OBEC VALASKÁ BELÁ

ROZHODNUTIE

ROZHODNUTIE O UMIESTNENÍ LÍNIOVEJ STAVBY

„ Aglomerácia – Valaská Belá, kanalizácia a ČOV “

SITUÁCIA UMIESTNENIA STAVBY

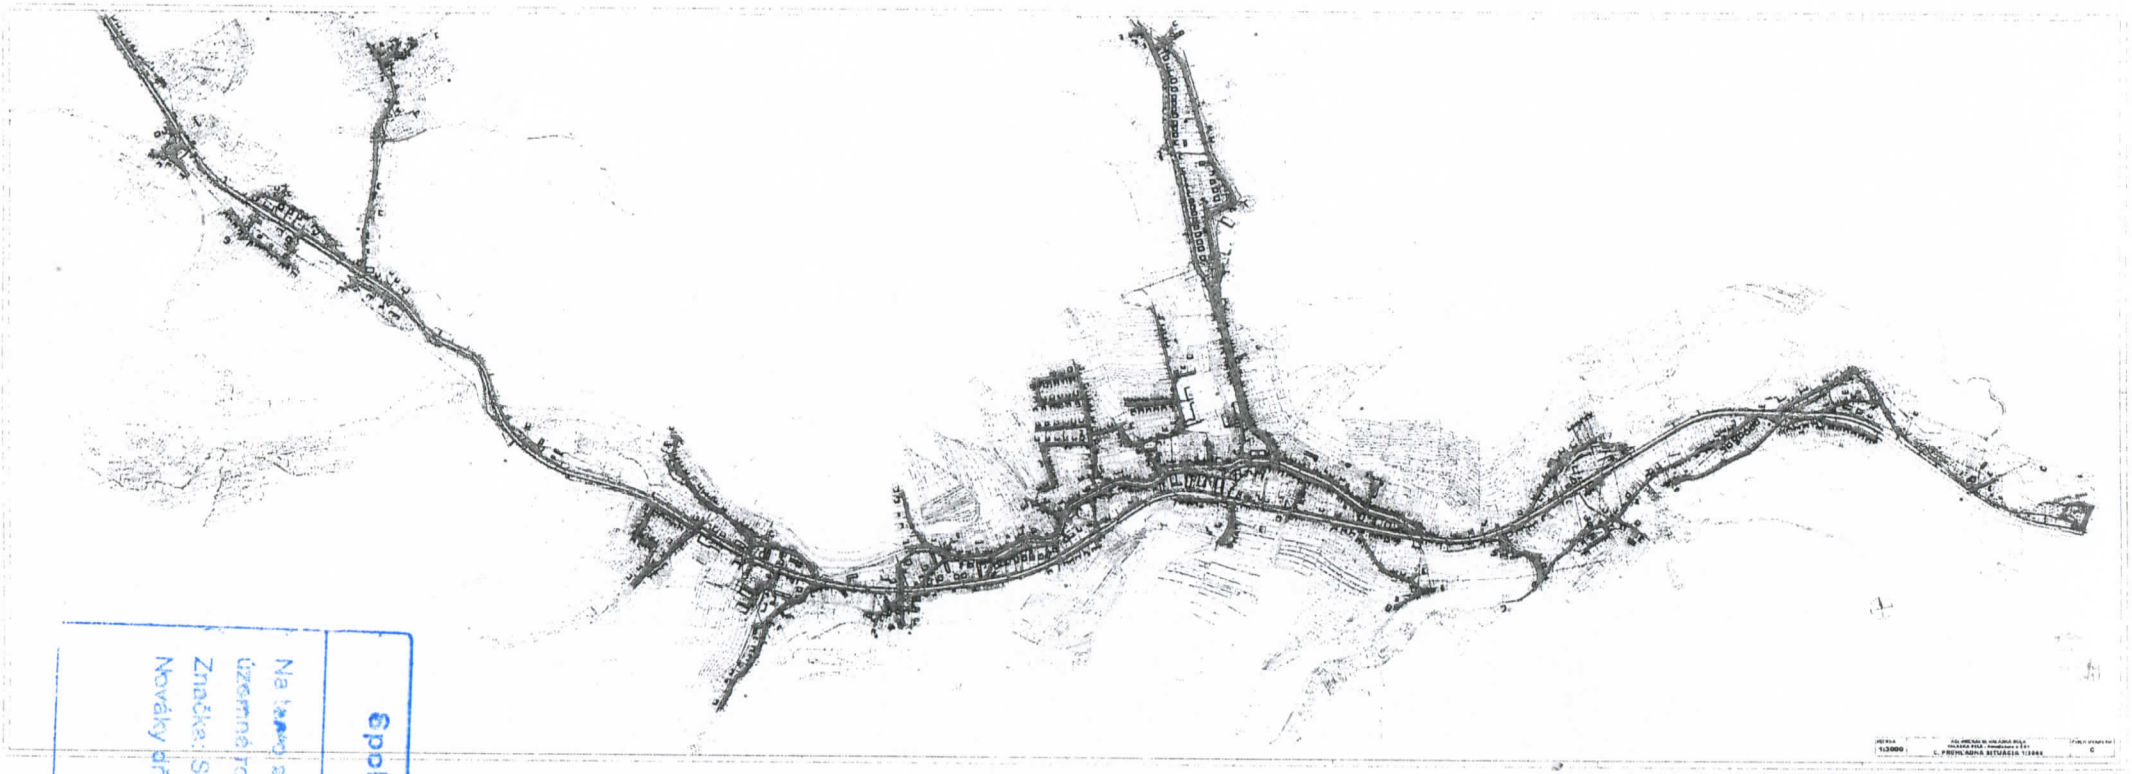
Umiestnenie stavby je zakreslené v situačnom výkrese, vyhotovenom na podklade mapy z katastra nehnuteľností, ktorý je prílohou tohto rozhodnutia pre navrhovateľa a stavebný úrad.
